安全評価部会（第5回）議事次第

1. 日時 平成5年6月22日（火）
13:30～17:00
2. 場所 通商産業省別館825号会議室（別館8階）
3. 議題 (1)福島第一原子力発電所1号～6号炉使用済燃料共用プールの安全評価について（実効線量当量の評価）

福島第一原子力発電所1号～6号炉
安全評価部会（平成5年5月27日）
における顧問コメント回答（改訂版）

福島第一原子力発電所1号～6号炉

第1図 運用補助共用施設内 D/G室位置

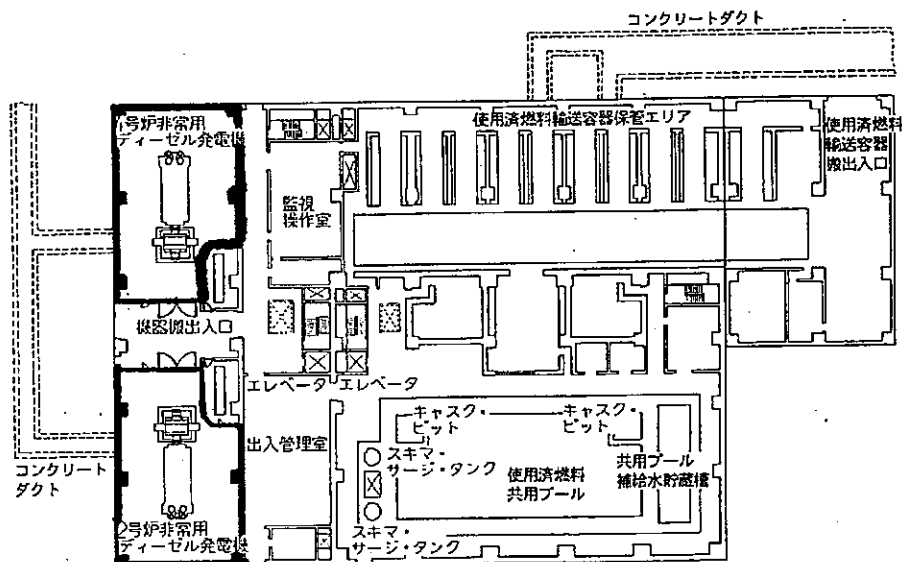
Q1.

2、4号炉用増設D/Gを同一建家に設置して問題はないのか。

2、4号炉用増設D/Gは各号炉の既設D/Gとあわせて、各号炉毎に多重性、独立性を有する設計となっており、安全設計審査指針の指針9「信頼性に関する設計上の考慮」を満足している。従って、仮に2、4号炉用増設D/Gが同時に機能喪失したとしても、各号炉の既設D/Gにより必要とされる安全機能は確保される。以上のように、2、4号炉用増設D/Gが同時に機能喪失しても指針上問題となることはないことから、両増設D/Gを同一建家に設置しても問題はないと考えられる。

なお、同一建家に設置された2台のD/Gが同時に機能喪失を引き起こす可能性のある事象としては、以下のような例が考えられるが、いずれの場合であっても2台のD/Gの機能が同時に喪失することはないと考えられる。

D/G室は各号炉毎に独立して設け、防火区画として延焼防止を図り、二酸化炭素消火設備を設置している。(第1図参照) 電気品室は独立した部屋とし、離隔距離をとり、延焼防止を図っている。

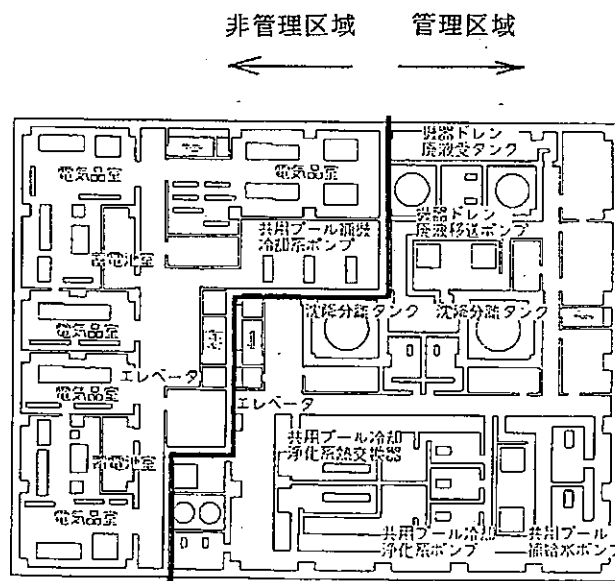
Q2.

共用プールからの溢水を考慮しても、非常用ディーゼル発電機設備に影響を与えない設計となっているか？

共用プールからの溢水としては地震時のスロッシングによる溢水が考えられる。流出したプール水は建屋の床ドレン系配管および床開口部（ハッチ等）をとおり、最地下階へ滞留するが、ディーゼル発電機設備は1階に設置されており、プール水の溢水の影響を受けない設計となっている。なお、最地下階は下図に示すように、放射線管理区域と非管理区域が壁により隔離されており、管理区域内に設置されている共用プールからの溢水が、非管理区域の電気品等に影響を及ぼさないように考慮されている。

臨界解析の計算フロー

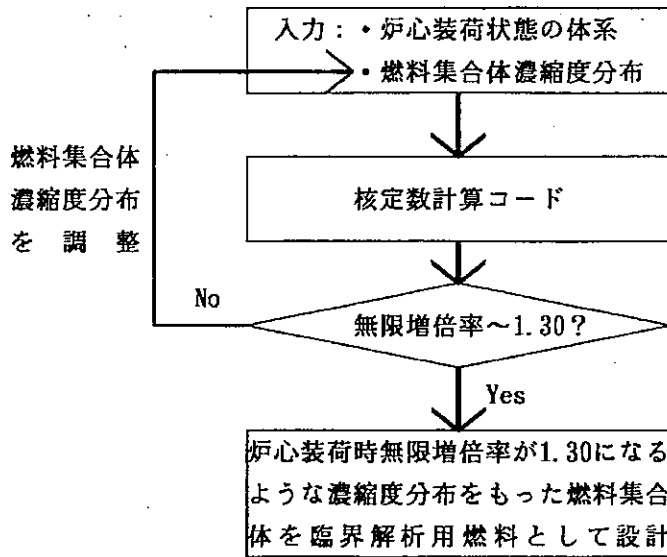
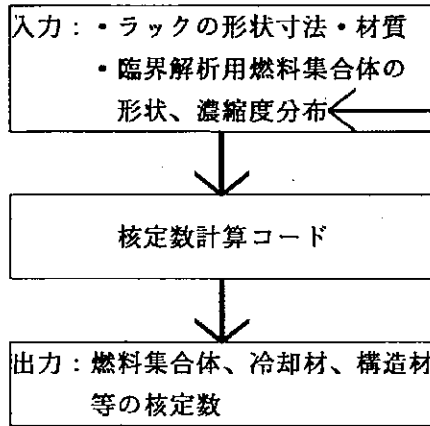
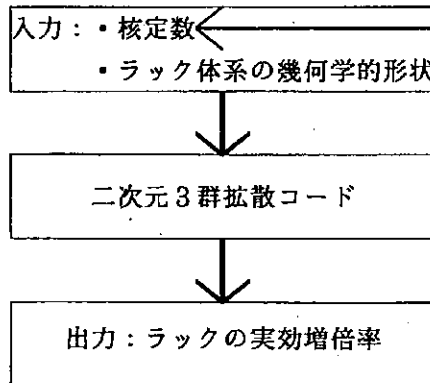
Q3. 共用プールにおける臨界評価において、無限増倍率1.30という値はどのように計算に使われているのか。また、臨界解析はどのような方法で行われているのか。

共用プールに貯蔵される燃料の臨界解析条件として「炉心装荷時無限増倍率1.30」という値が与えられているが、これは以下のように臨界解析に使用される（添付計算フロー参照）。

ある濃縮度分布をもった燃料集合体を炉心に装荷した場合を想定し、このときの無限増倍率が1.30になるような濃縮度分布を核定数計算コードを用いて設計する。このような燃料集合体をラックの臨界解析用燃料として使用する。

ラックの臨界解析は、ラックの形状寸法及び材質を解析条件として、上記において設計された臨界解析用燃料をラック内に装荷したという条件のもとに行われる。

核定数計算コードにより、燃料集合体、冷却材、構造材等の核定数を高速、中速、熱群の各エネルギー群毎に計算する。

第1ステップで求めた各エネルギー群毎の核定数を用いて、二次元3群拡散コード（PDQ相当）により、ラックの実効増倍率を計算する。

図-1

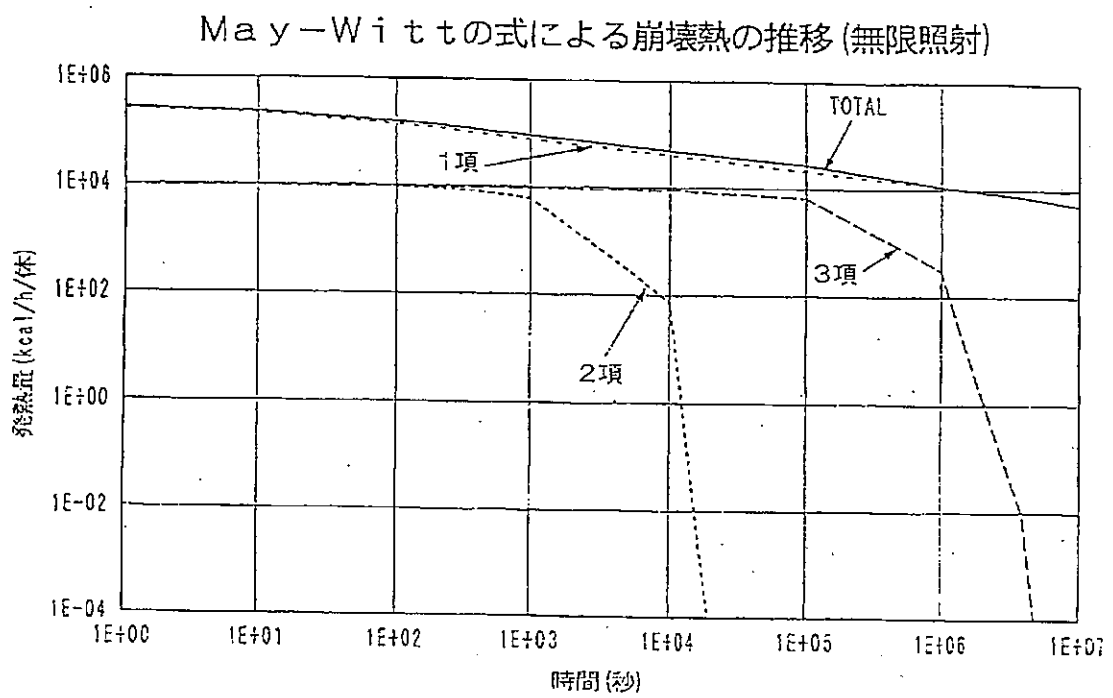
Q 4.

May-Witt式について各項の大きさはどの程度の割合か？

また、不確かさの係数はなぜ第一項のみに掛けられているのか？

崩壊熱の算出に用いたMay-Witt式はU-235核分裂生成物の崩壊熱（第一項）とU-239がNp-239にβ壊変する際の崩壊熱（第二項）およびNp-239がPu-239にβ壊変する際の崩壊熱（第三項）を考慮しており、第二項、第三項は第一項に対して概ね1オーダー以上小さく、第一項が支配的である。

第一項のU-235核分裂生成物の崩壊熱は、過去の実験に基づき、核分裂生成物の崩壊エネルギーを時間の関数として算定したものであるのに対し、第二、第三項は重元素の崩壊エネルギーを物理的に導出したものである。よって崩壊熱の算定に当たっては、実験値の不確かさに対する余裕として“不確かさの係数”（1+K）を第一項のみに掛けている。

May-Witt式から算出される全崩壊熱および各項毎の崩壊熱を図-1に示す。
 各項とも時間に依存して減少しており、第1項が支配的であることがわかる。

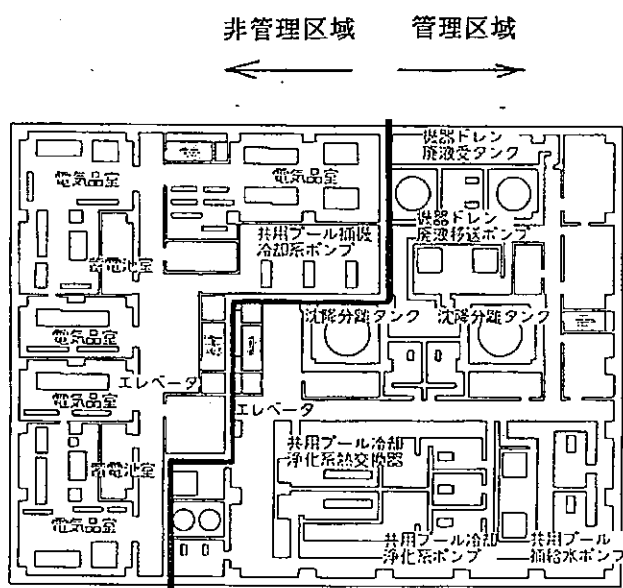
Q 1.

2 / 4号用増設D / Gの収納建屋を共有して問題はないのか。

2 / 4号炉とも、今回増設するD / Gとは独立した、別系統の既設専用D / Gを有している。万一、両号炉の増設D / Gが同時に機能喪失したとしても、各々既設専用D / Gにより原子炉の停止及び残留熱除去は可能であり、かつ2基以上の原子炉に事故をもたらすことはない。以上のように本設計は、安全設計審査指針の指針7「共用に関する設計上の考慮」に従った設計としている。

なお本設計においては、D / G及びその付属機器並びに電気品は号機毎に独立した部屋に設けている。

臨界解析の計算フロー

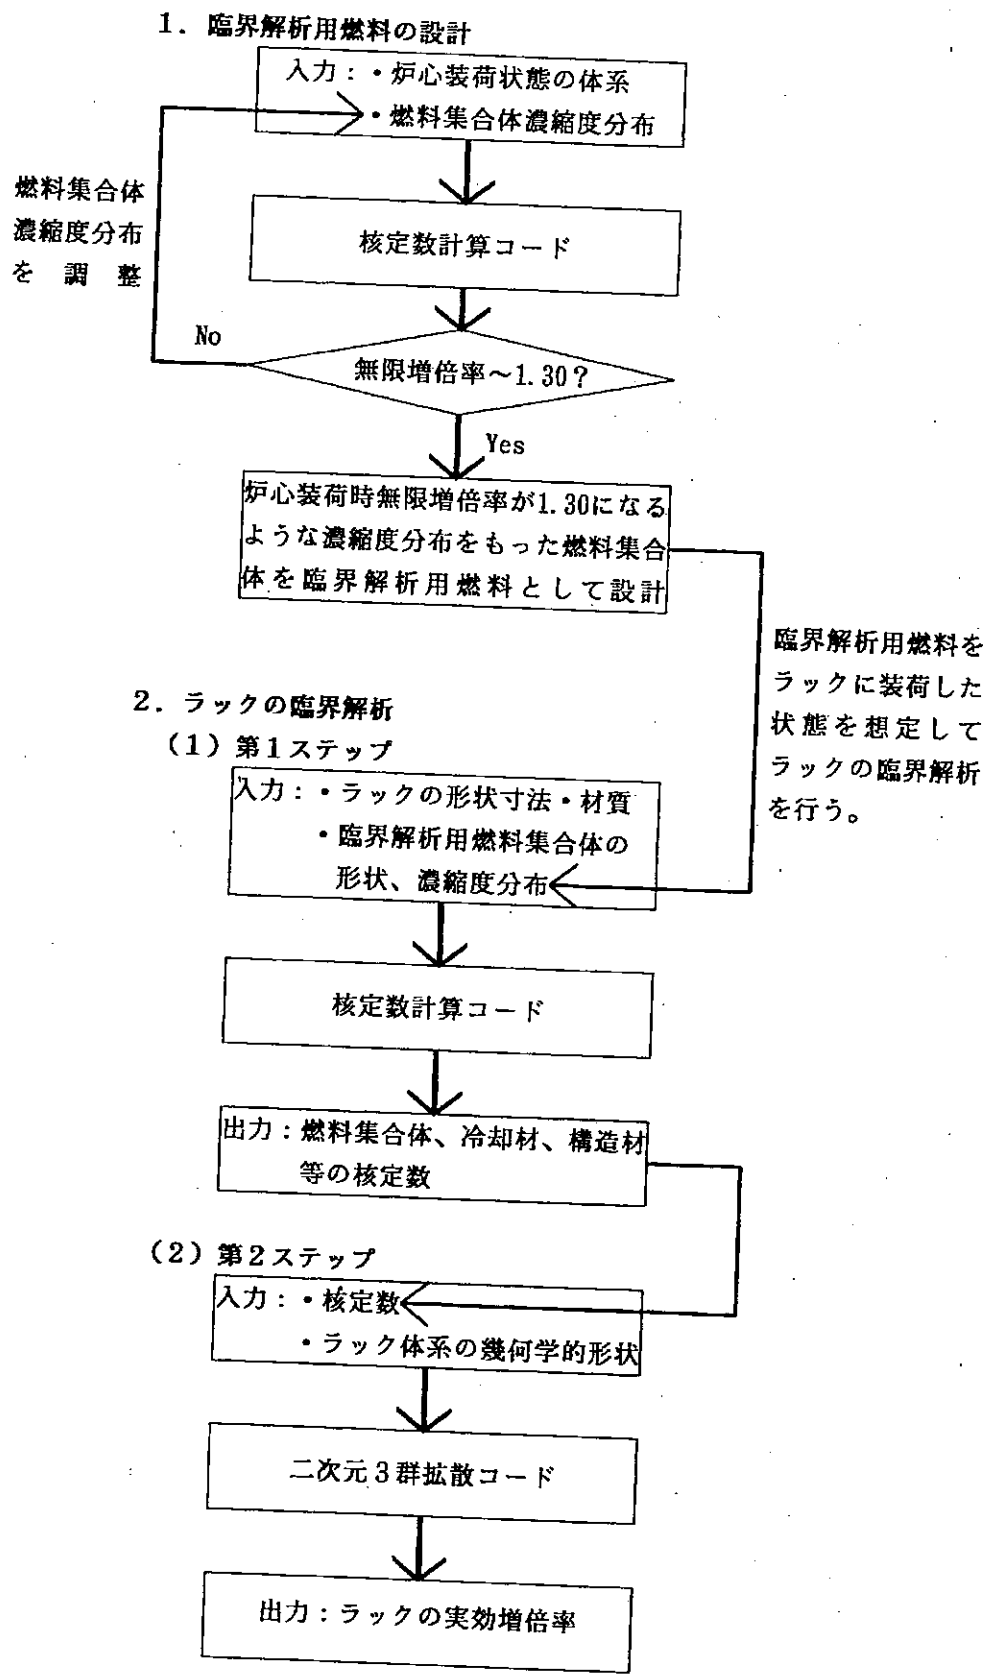
Q3. 共用プールにおける臨界評価において、無限増倍率1.30という値はどのように計算に使われているのか。また、臨界解析はどのような方法で行われているのか。

共用プールに貯蔵される燃料の臨界解析条件として「炉心装荷時無限増倍率1.30」という値が与えられているが、これは以下のように臨界解析に使用される（添付計算フロー参照）。

ある濃縮度分布をもった燃料集合体を炉心に装荷した場合を想定し、このときの無限増倍率が1.30になるような濃縮度分布を核定数計算コードを用いて設計する。このような燃料集合体をラックの臨界解析用燃料として使用する。

ラックの臨界解析は、ラックの形状寸法及び材質を解析条件として、上記において設計された臨界解析用燃料をラック内に装荷したという条件のもとに行われる。

第2図 BWR-5 (6号炉の例) 残留熱除去系 系統構成図

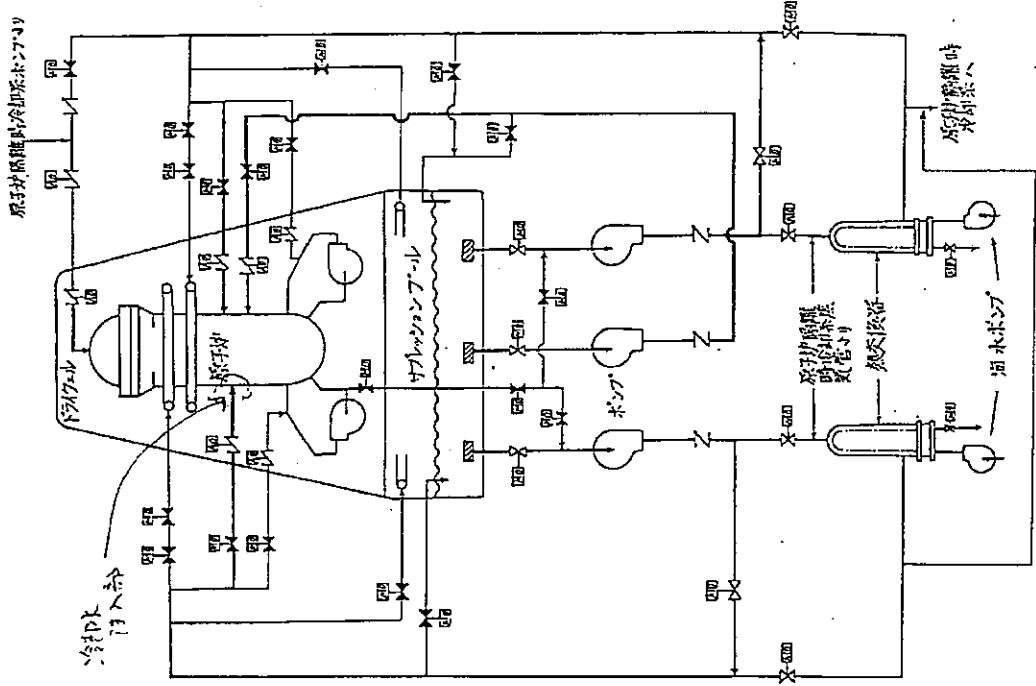
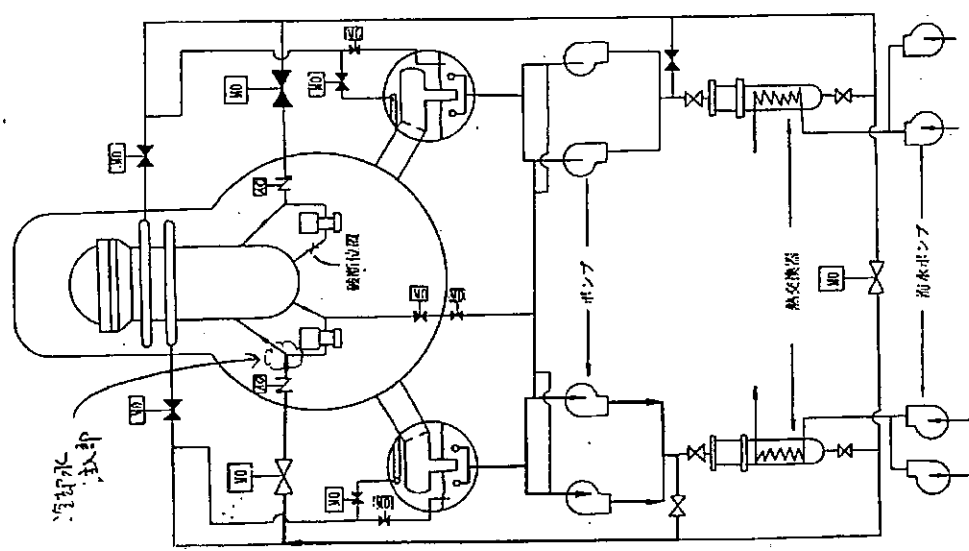
Q3. 負荷積み上げ結果において

- a. 残留熱除去ポンプについて、2号炉及び4号炉の負荷が6号炉の負荷より約2倍程度必要な理由は？
- b. 6号炉には炉心スプレイポンプはなかったか？

まず、残留熱除去ポンプの流量は冷却材喪失事故発生時に炉内に注入すべき水量と注入時間により決定されるが、BWR-4（2、4号炉）に比べBWR-5（6号炉）は、ベッセル寸法、炉心設計などの違いにより注入時間が長くポンプ流量を低減できるため、6号炉の残留熱除去ポンプ流量は、2、4号炉の約90%となっている。

次に、ポンプの全揚程は残留熱除去系低圧注水モードでの冷却水の注入口位置に依存している。2、4号炉の上記注入口は再循環ポンプ出口配管部であり、6号炉の注入口は圧力容器シュラウド内である。（第1図、第2図参照）これにより6号炉残留熱除去ポンプの全揚程は、2、4号炉に比べ、配管圧損等が少ない分小さくでき、2、4号炉の約66%となっている。

以上の条件を考慮した結果、6号炉残留熱除去ポンプ電動機容量は、2、4号炉の残留熱除去ポンプ電動機容量の半分程度となっている。

図3 免礼所一般平面図

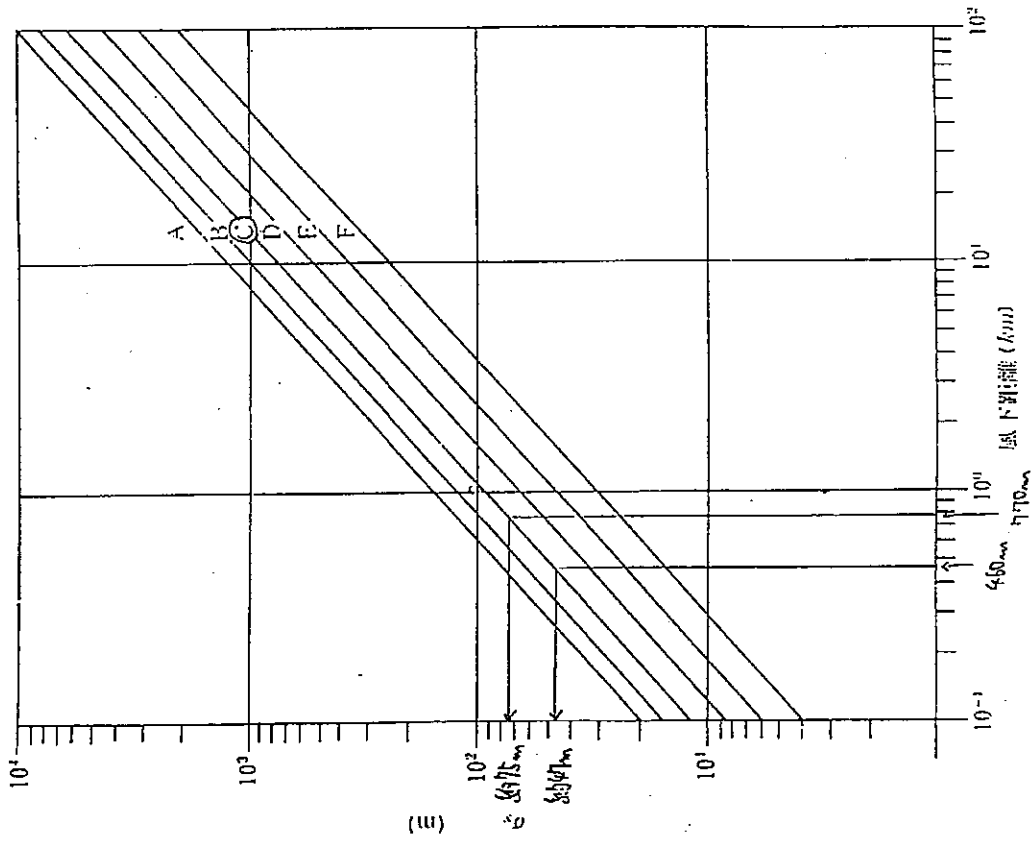
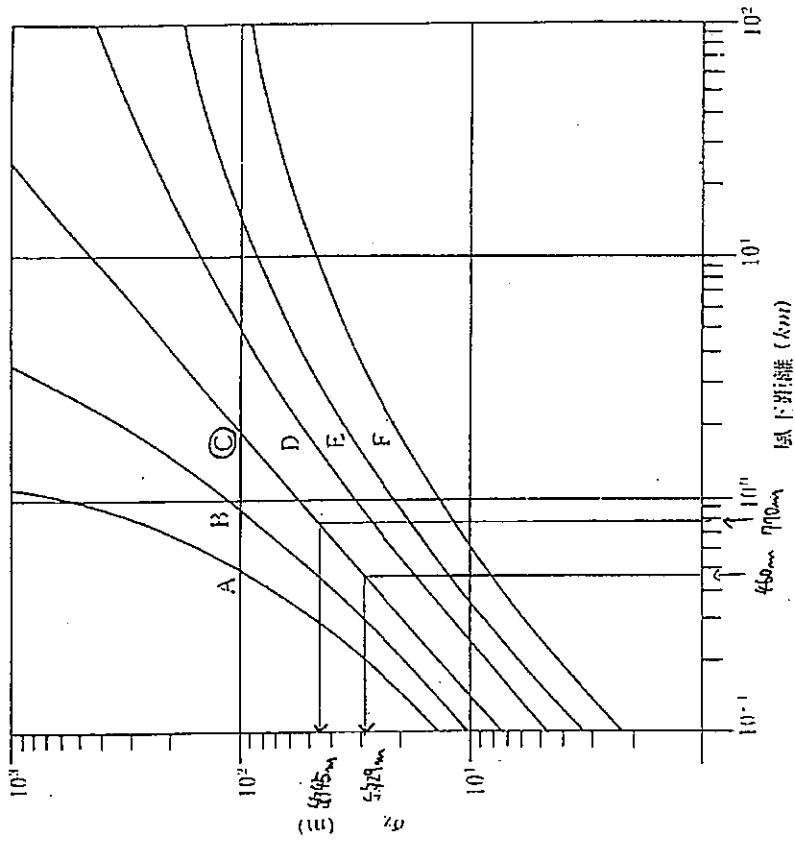
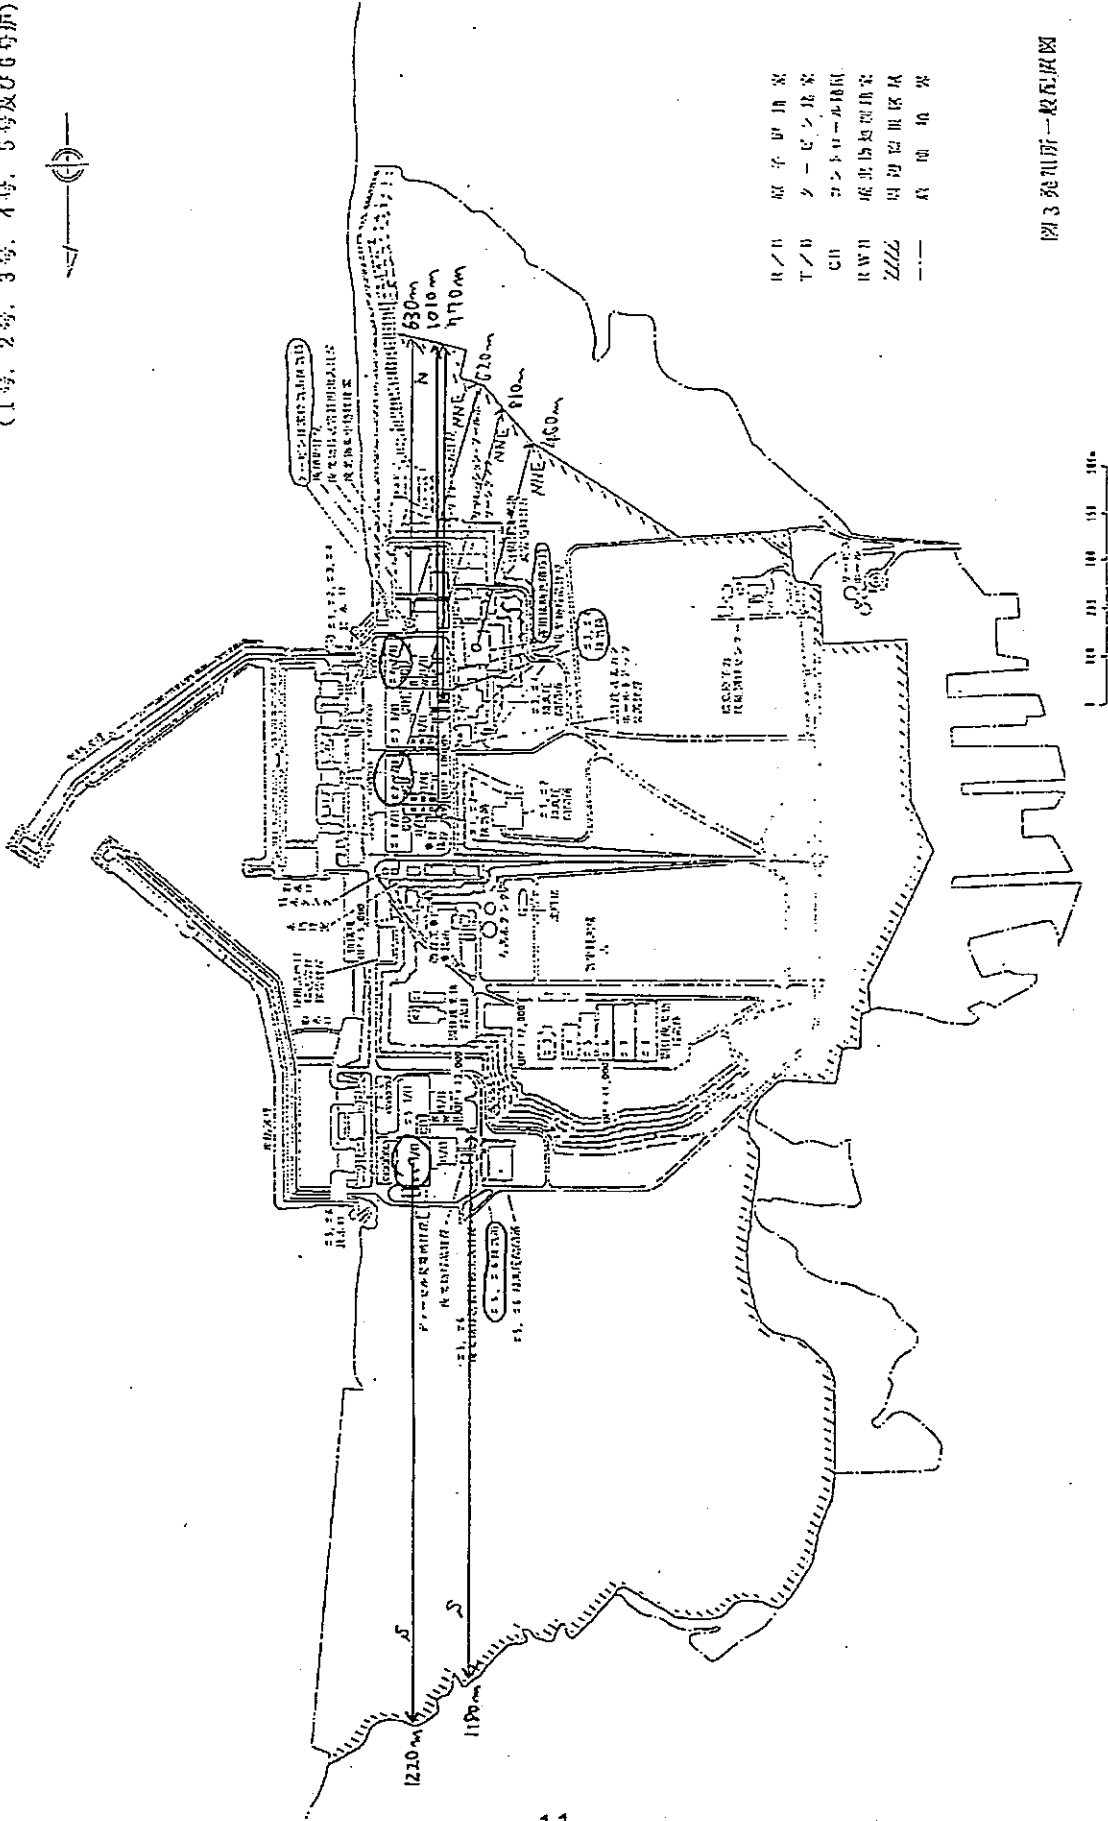
Q5. 共用プールにおける「燃料集合体の落下」の評価について、実効線量当量が各号炉の評価に包絡されることが、解析条件（特に気象パラメーター）の相違との関連で工学的に判断できることを示せ。

したがって、 I/Q は放出高さ、放出位置から評価対象地点（周辺監視区域境界）までの風下距離、風向きごとに定まる風速と大気安定度で求まるパラメーターである。また、 D/Q は I/Q の式で求めた γ 線源濃度分布を用い、線源から評価対象地点までの距離の2乗に反比例する式を空間積分して得られる。

共用プールの「燃料集合体の落下」では、核分裂生成物が建屋放出になることと、各号炉のSGTS排気口より周辺監視区域境界に近づく（図-3）ことから、 I/Q 、 D/Q が大きくなり、それぞれ原子炉建屋での評価値に対し約10倍、約3倍になることがわかっている（表-1）。

以上、共用プールにおける「燃料集合体の落下」の核分裂生成物放出量が原子炉建屋での評価値より3~4ケタ小さく、気象パラメーターについては1ケタ大きくなる程度であると判断される。したがって、その積で評価される実効線量当量は、原子炉建屋での評価値に十分包絡されるものと工学的に判断できる。
